**Keuringsverslag van een elektrische laagspanning- en zeer lage spanningsinstallatie**

**NIET CONFORM**

Straatnaam	Zijdelingsestraat
Huisnummer	37
Busnummer	10
Postcode	3300
Gemeente	TIENEN
Land	België

Controlebezoek van een huishoudelijke installatie volgens (KB 08/09/2019) - AREI Boek 1- 6.5. en 4.2.4.3.

**Afbeelding schakel- en verdeelbord:**

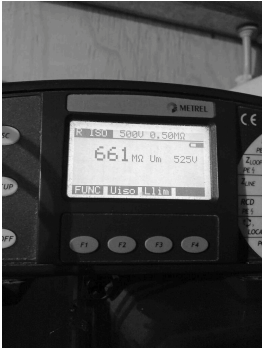
- I2.03 Eén of meerdere differentieelstroombeschermingsinrichtingen werken niet met testknop en/of stroominjectie. (Boek 1 Onderafdeling 6.5.7.2) 30mA
